九州電力株式会社
川内原子力発電所及び玄海原子力発電所
火山モニタリング結果に係る評価について
(案)

令和5年11月10日

原子力規制庁

図 1 6 鬼界の GNSS 連続観測による基線長変化 (基線①~④)

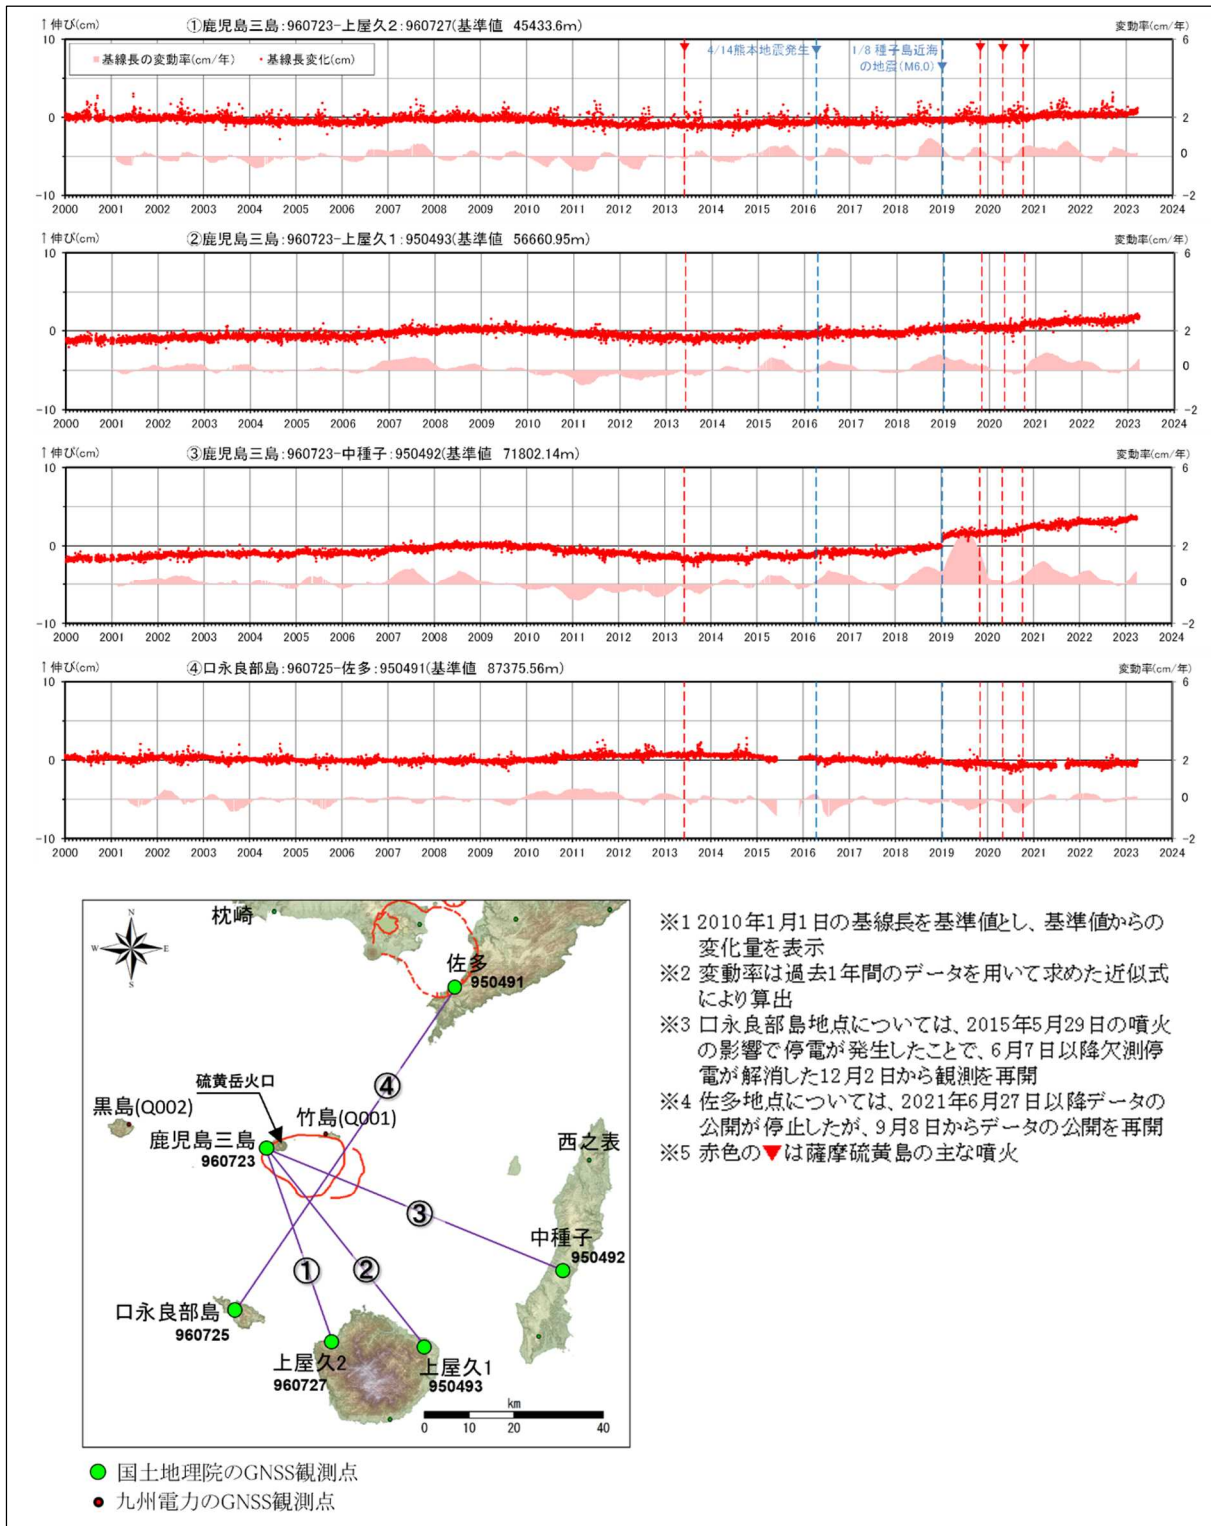
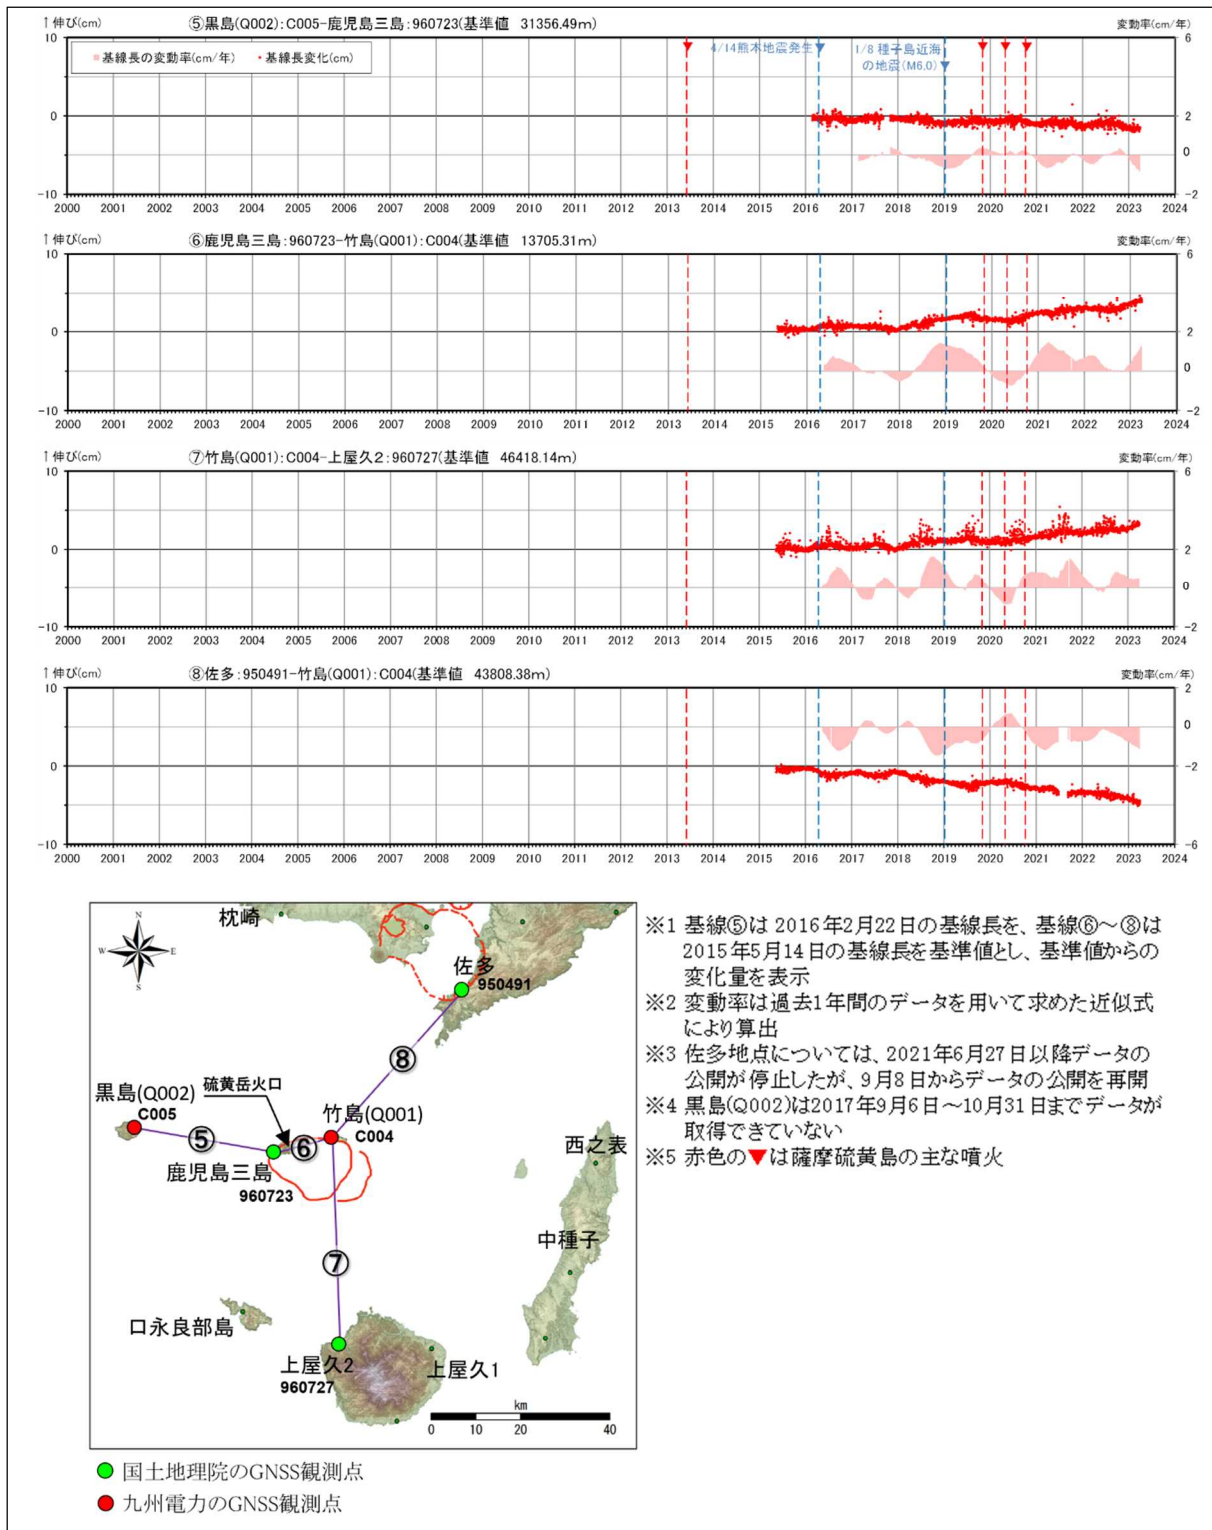
- ・九州電力は、GNSS 連続観測による基線長変化等を確認した結果、当該年度は、カルデラ火山の活動に起因する有意な変化は認められないとしているが、鹿児島三島及び竹島を起点とする基線に、2022年8月頃から鬼界へのマグマ供給を示唆する可能性のある伸びと縮みの傾向が認められるため、今後の地殻変動に留意していくとしている（図16及び図17）（添付資料、P78、P79、P91）。また、地震発生数の推移及び震源分布とマグニチュードの経時変化等を確認した結果、地震活動（発生数、位置、規模等）は、位置と規模に有意な変化は認められないとしている（図18）（添付資料、P85、P86、P90、P91）。

- ・鬼界の変動については、膨張傾向が認められてから現在までの累積で圧力源位置の推定を行うと良い。
